AANBIEDINGSBRIEF

Verzoek aan college om de raad te informeren over de stand van zaken m.b.t. de leefbaarheidsimpuls in Zevenbergschen Hoek.

Overzicht van opmerkingen varianten Leefbaarheidsimpuls Zevenbergschen Hoek

Route 1

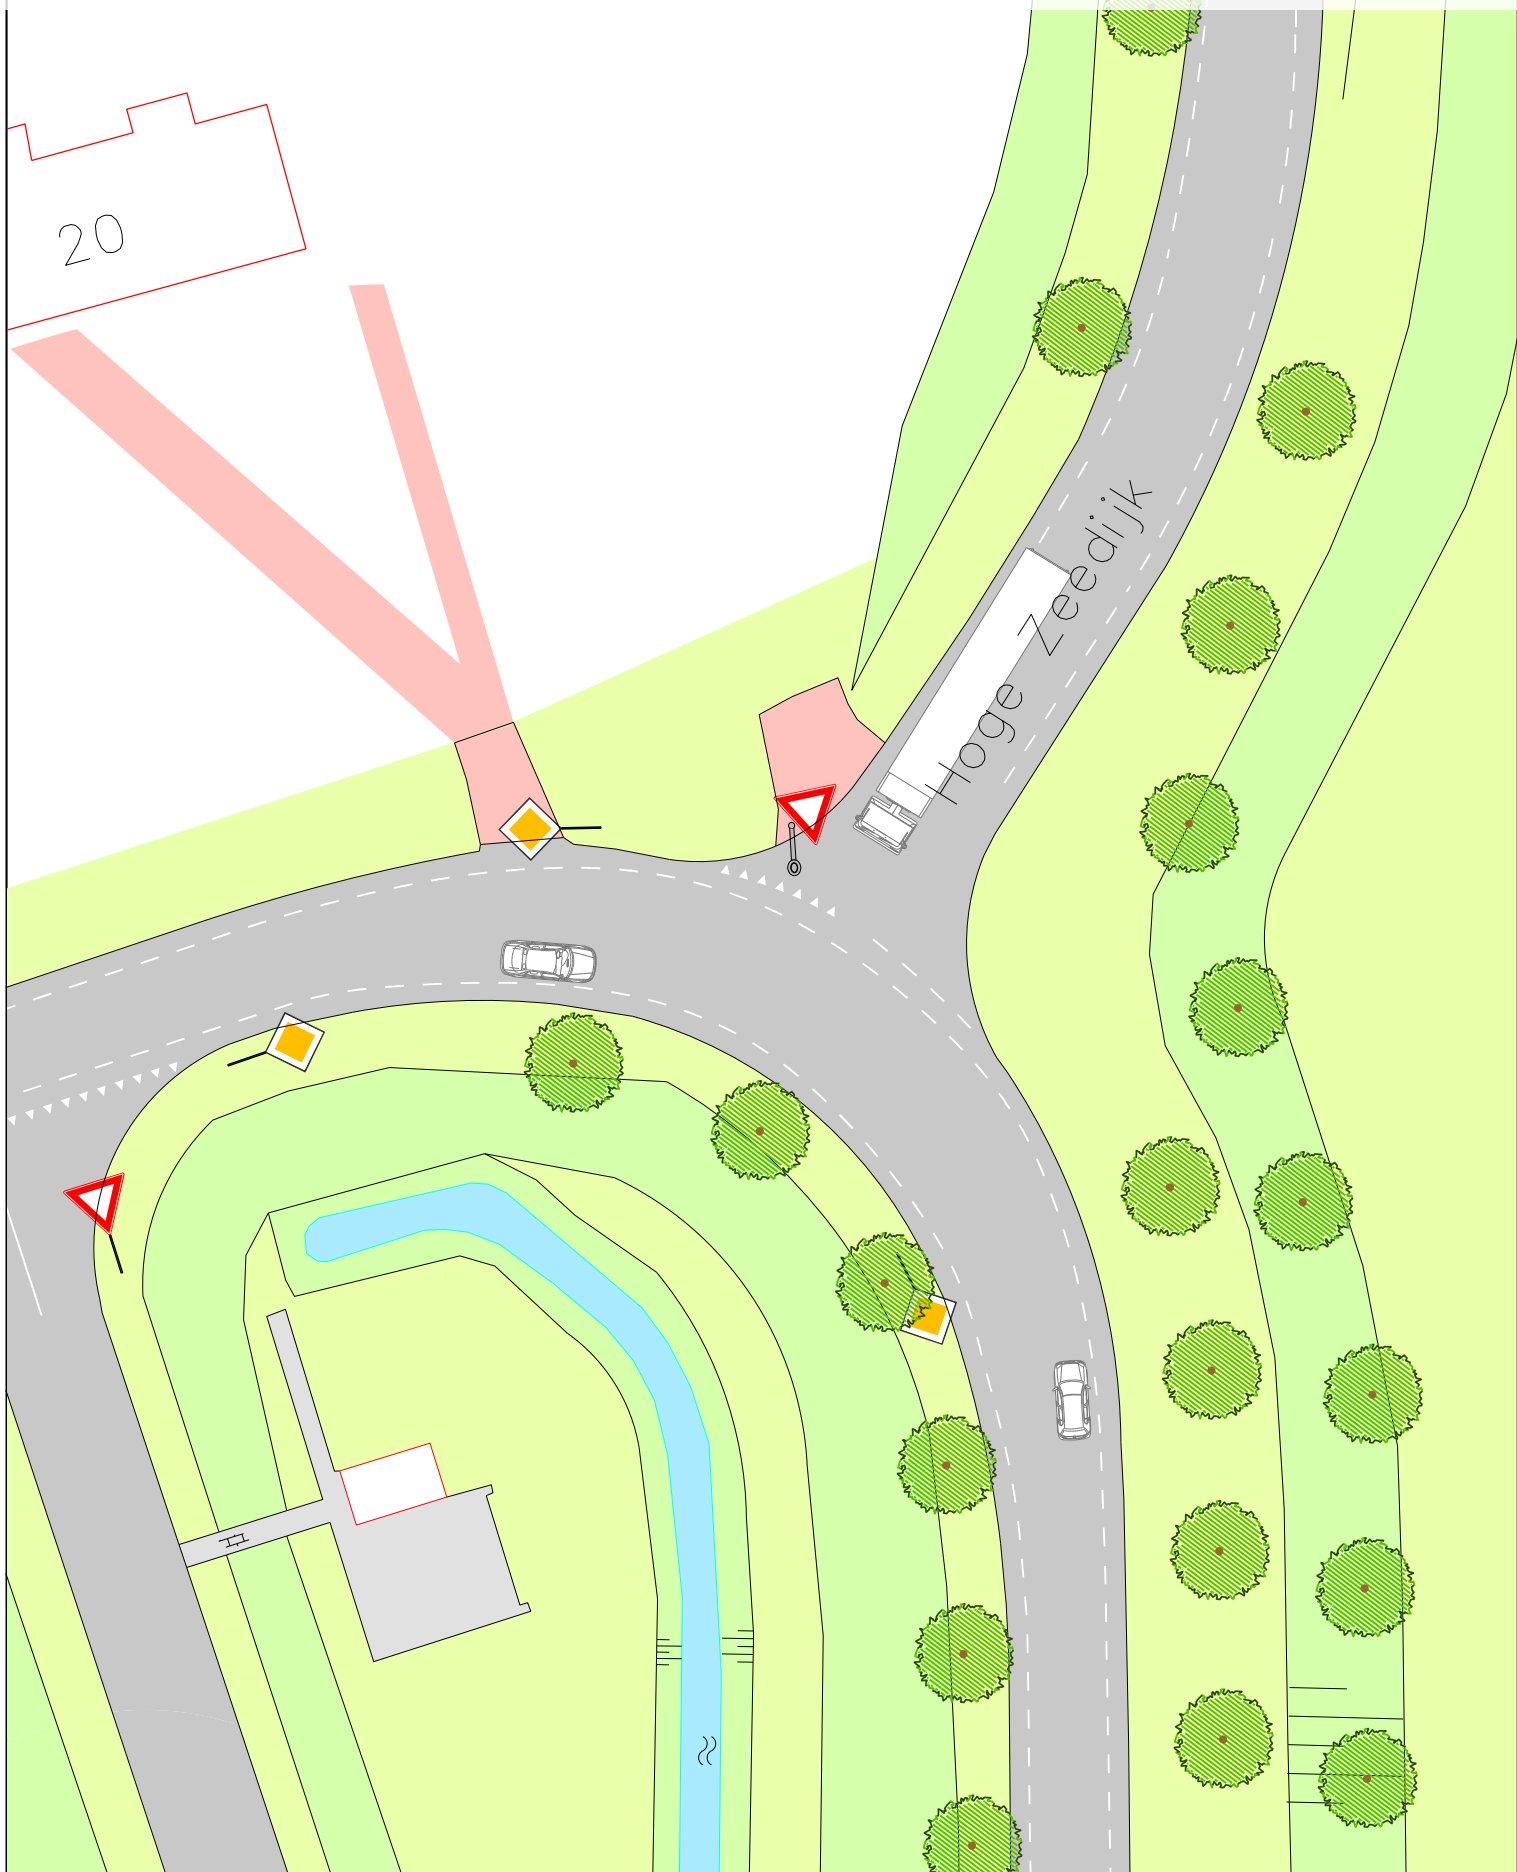
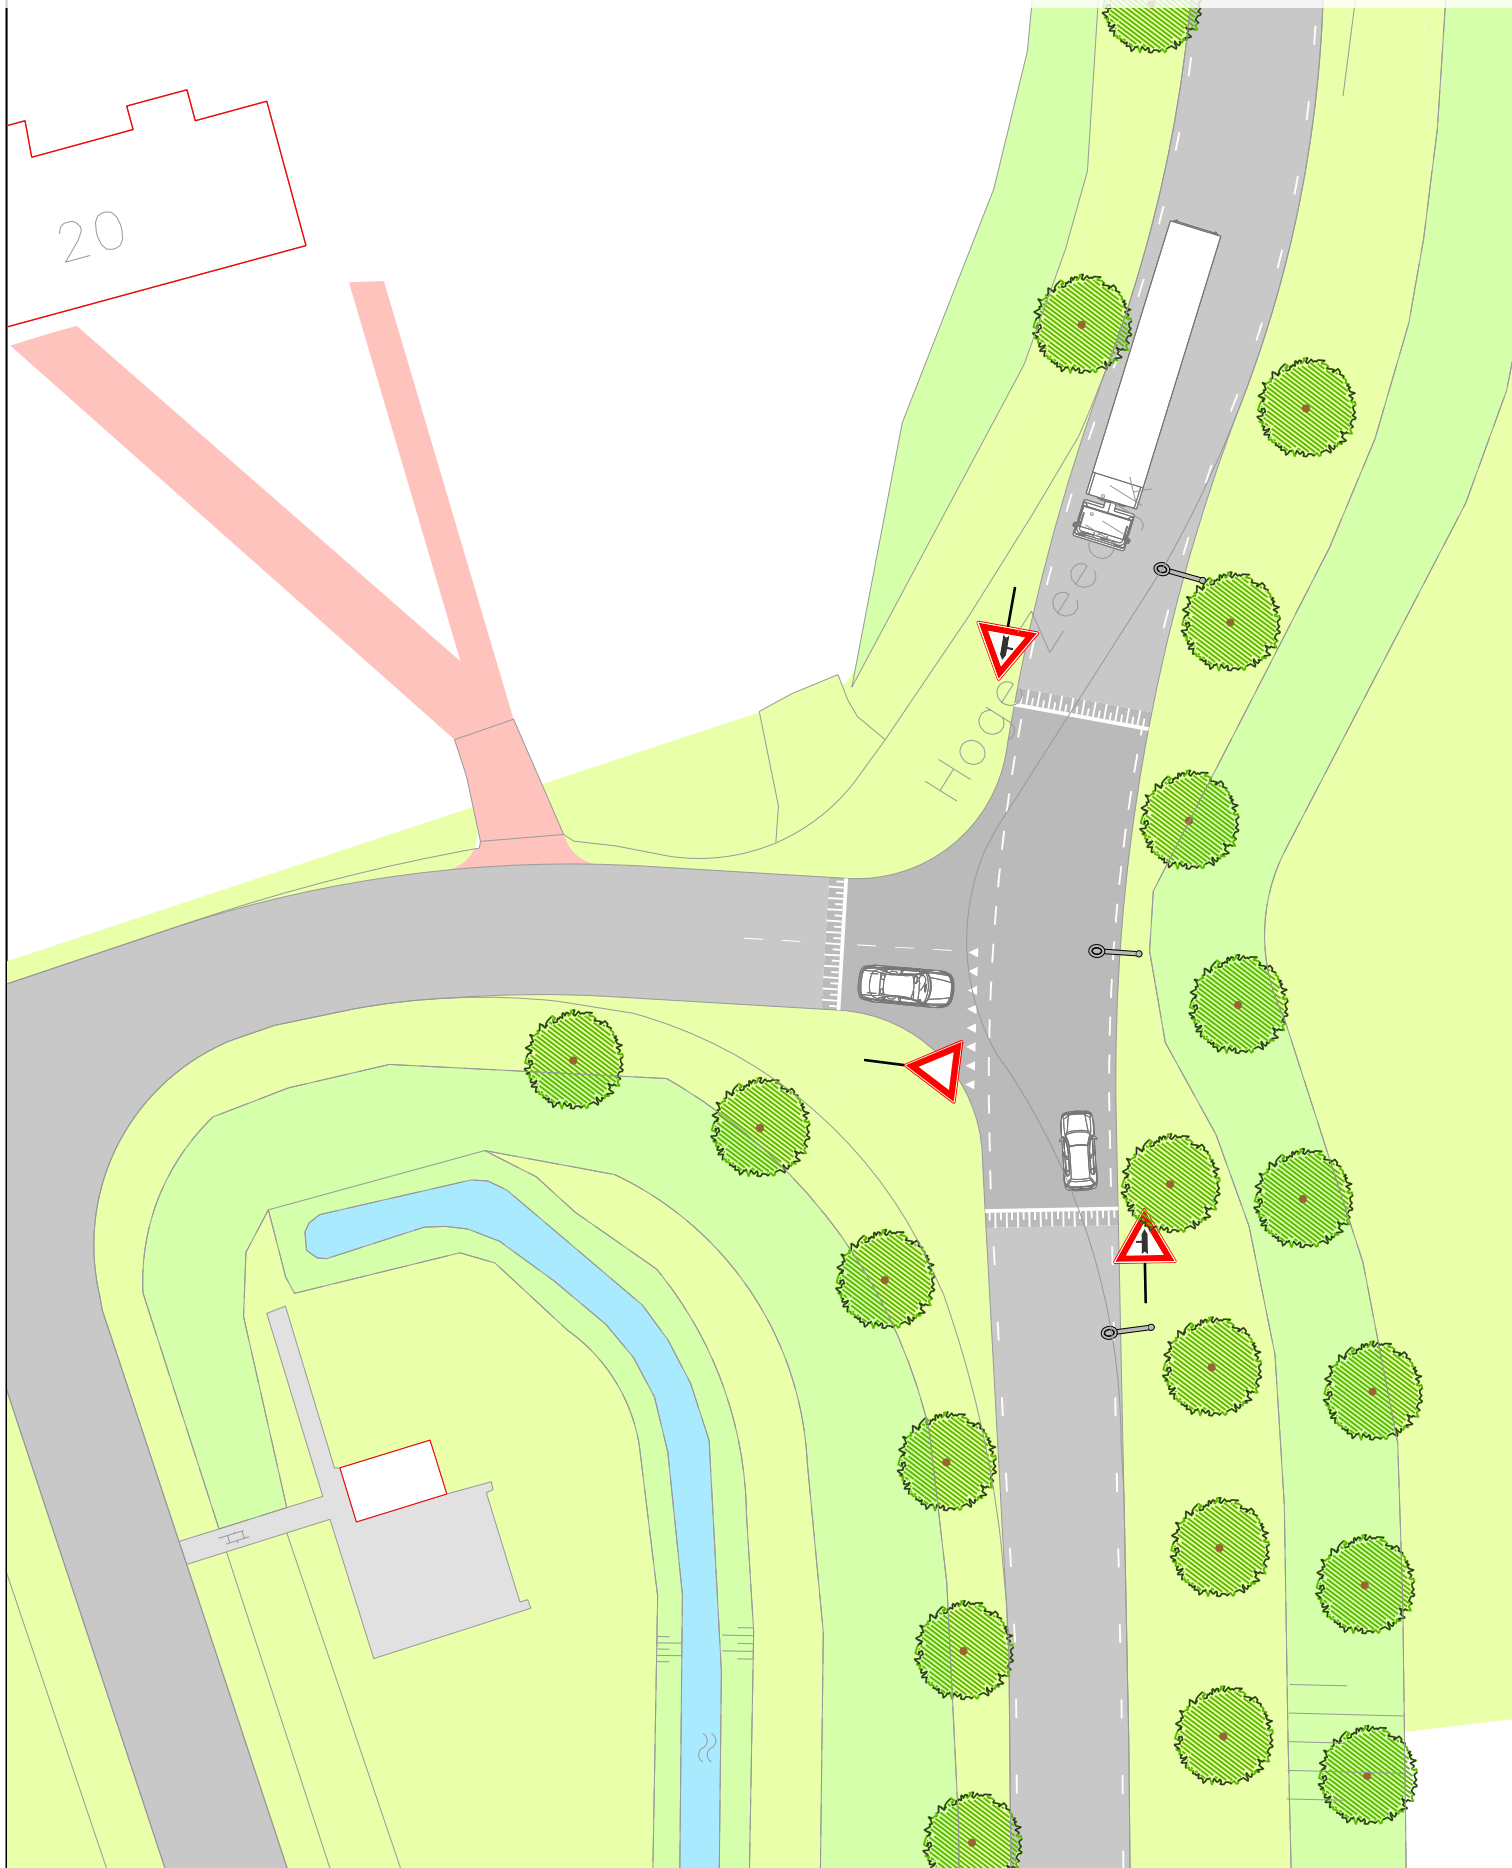
8. We missen hierin de variant waarbij de bestaande situatie wordt gehandhaafd maar waarbij de bochten worden verruimd.

Reactie gemeente: Het aanpassen van de bochtstraal om zodoende het onnodig kapot rijden te voorkomen is een maatregel die onderdeel kan zijn van het reguliere beheer. Mocht de bestaande situatie gehandhaafd blijven (route 1, variant 3A) kan deze optie betrokken worden bij het beheer.

Route 1 Var. 4B

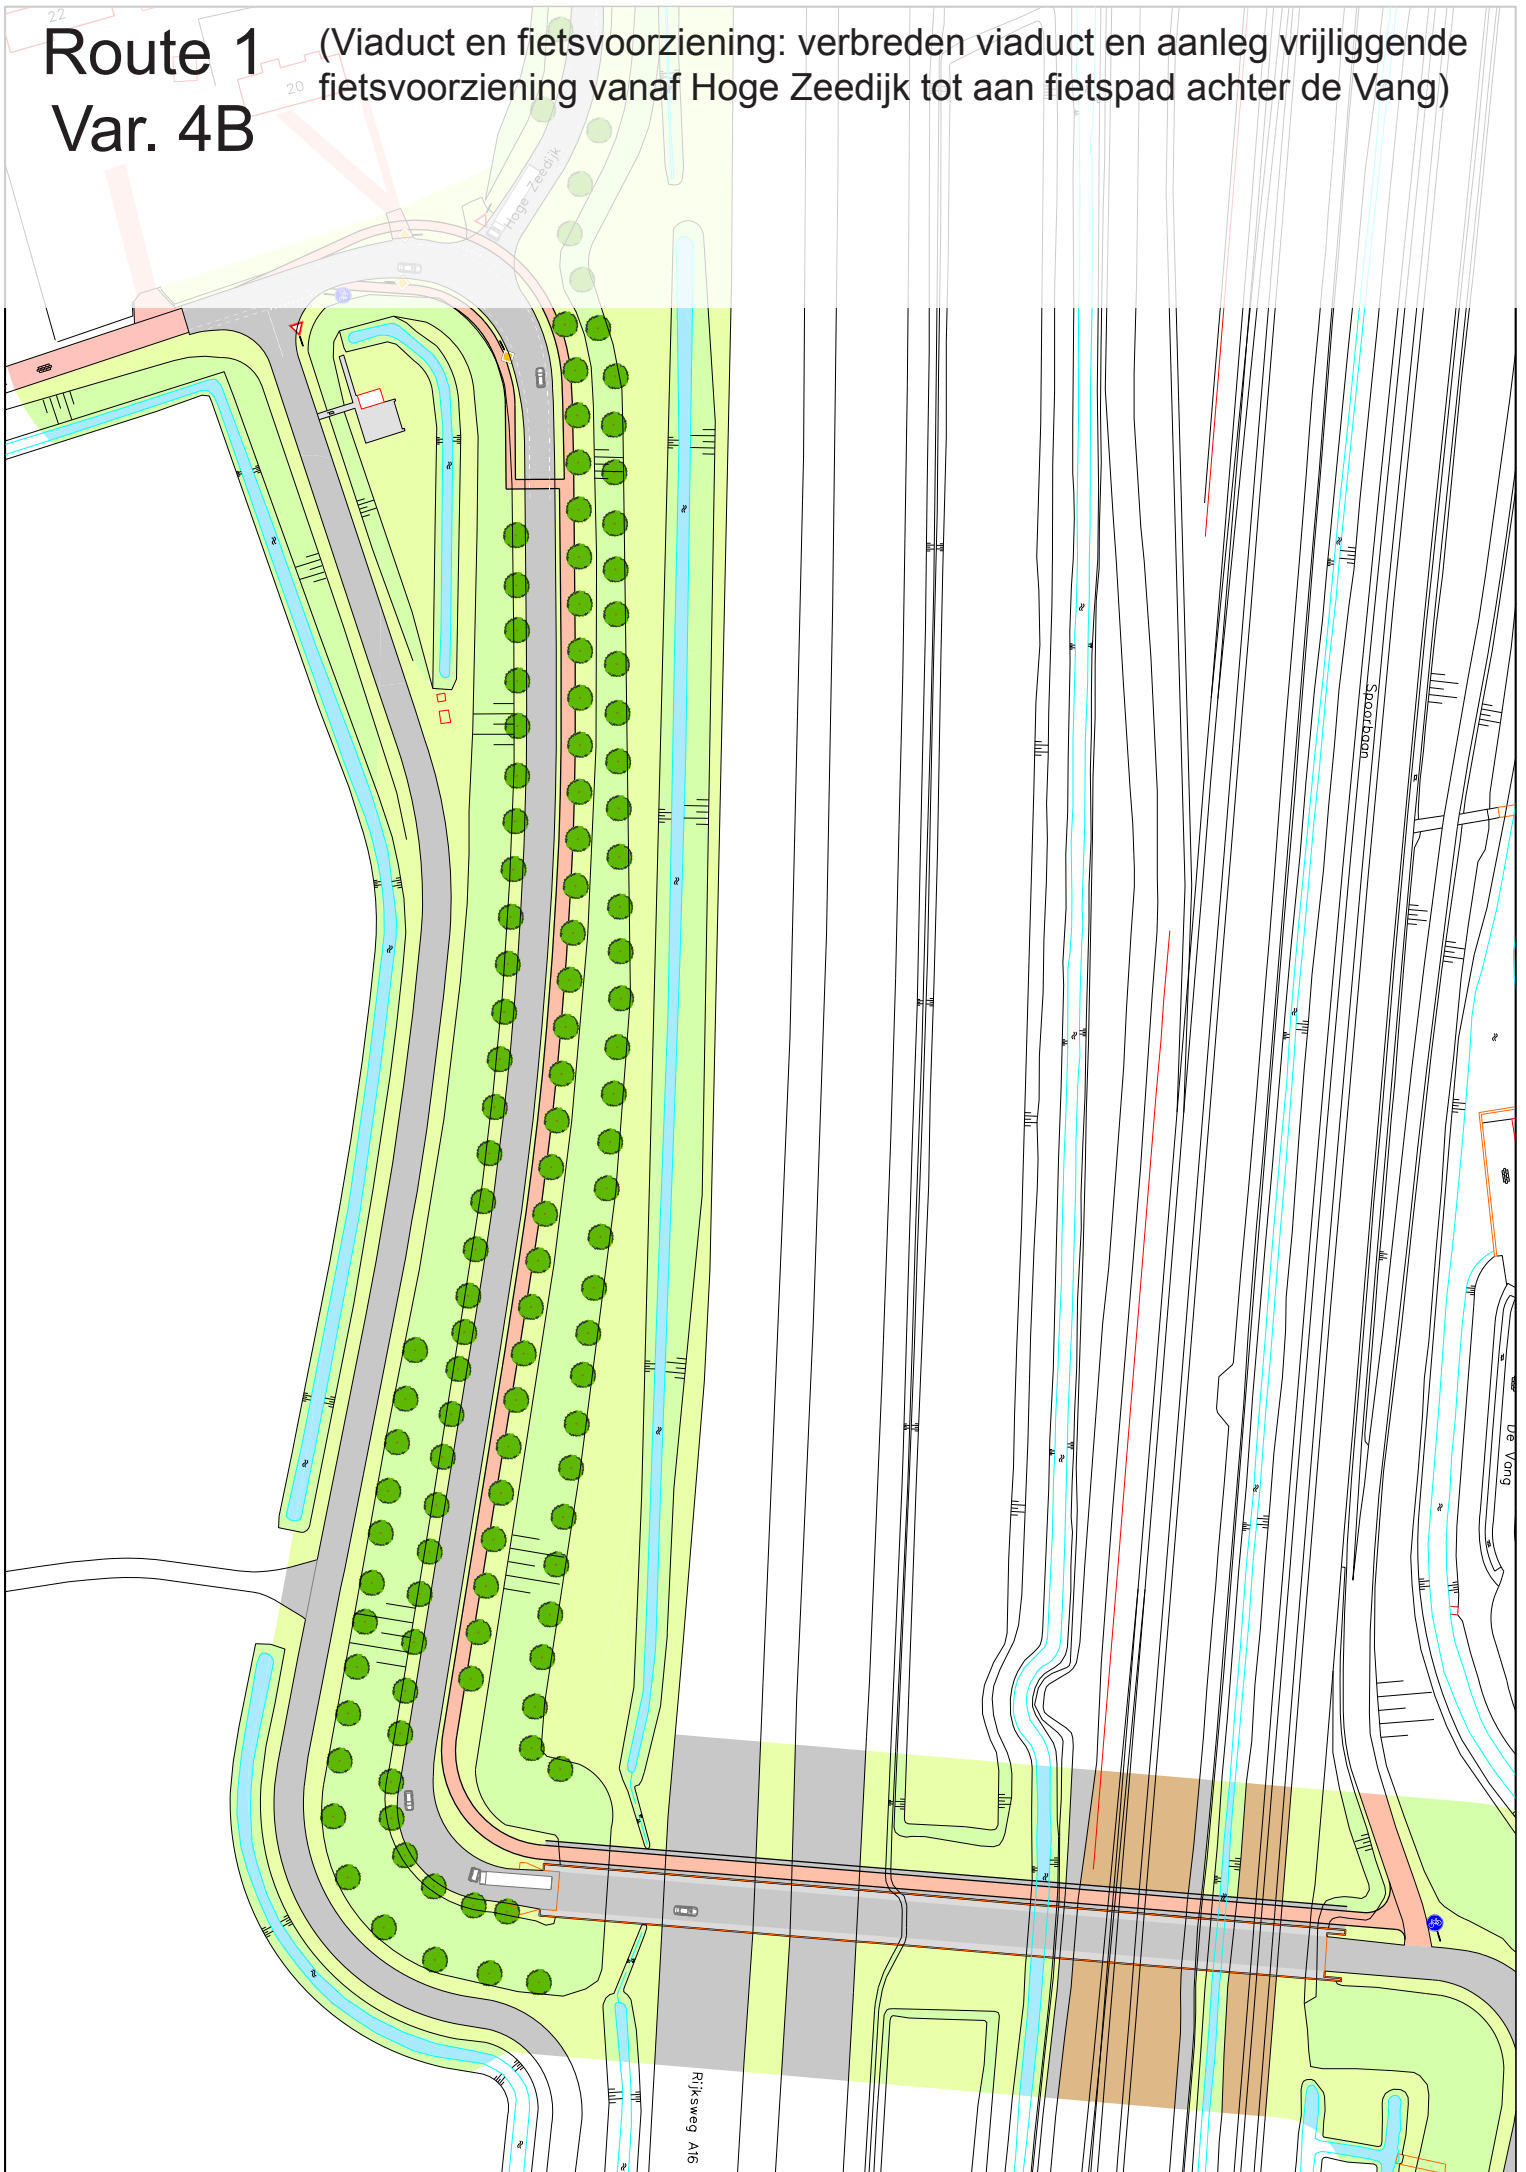
9. Een vrijliggende fietsvoorziening op het viaduct is mooi, maar is hier fysiek wel de breedte voor beschikbaar? De schaal van het ingetekende autoverkeer is m.i. onjuist. Op deze tekening ontbreekt een fietssuggestiestrook van en naar de Vlijt. Het lijkt mij veiliger om het fietsverkeer, m.n. scholieren, via de Bloemendaalse Zeedijk en de Molensteen van en naar het viaduct te leiden. Dit is veiliger en bovendien is er dan sprake van een lager hellingspercentage vanuit het dorp naar het viaduct.

10. We stellen voor om een combinatie te maken van de vrijliggende fietsvoorziening tot aan het viaduct (4b) en daarbij het overzicht op het viaduct te verbeteren (4c).

Reactie gemeente: fysiek is inderdaad onvoldoende ruimte voor een vrijliggende fietsvoorziening. Vandaar dat in variant 4B een verbreding van het viaduct betreft. Omdat in deze variant een vrijliggende fietsvoorziening aanwezig is, is geen behoefte aan fietssuggestiestroken op het viaduct. De bestaande suggestiestroken naar de Vlijt kunnen eventueel worden gehandhaafd; de meest veilige route haakt inderdaad aan op het bestaande fietspad parallel aan de A16 en komt uit op de Wieken/Molensteen.

Reactie gemeente: dit is een denkbare combinatie; deze kan in de wegging als gewenste oplossing naar voren worden gebracht.
